改善箇所説明図

スペアタイヤ取付装置

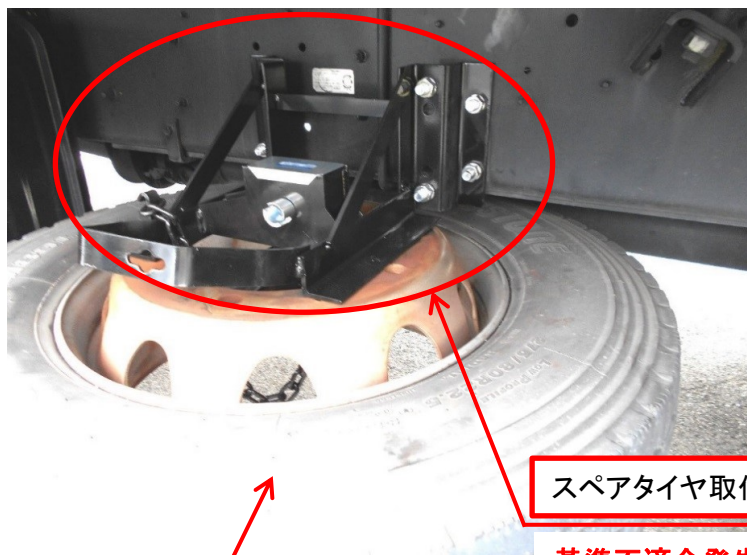
基準不適合発生箇所

【基準不適合発生箇所】

冷蔵冷凍車のホイールベース間に取付けたスペアタイヤ取付装置において、強度設計が不適切なため、当該取付装置の強度が不足しているものがある。そのため、走行時の振動等により当該取付装置に亀裂が生じ、最悪の場合、破断してスペアタイヤ取付装置及びスペアタイヤが脱落し、他の交通の妨げとなるおそれがある。

【改善の内容】

対象車両のスペアタイヤ取付装置を点検し、亀裂があるものは暫定対策として現行品のスペアタイヤ取付装置に交換する。なお恒久対策が決定次第、速やかに恒久対策を実施する。
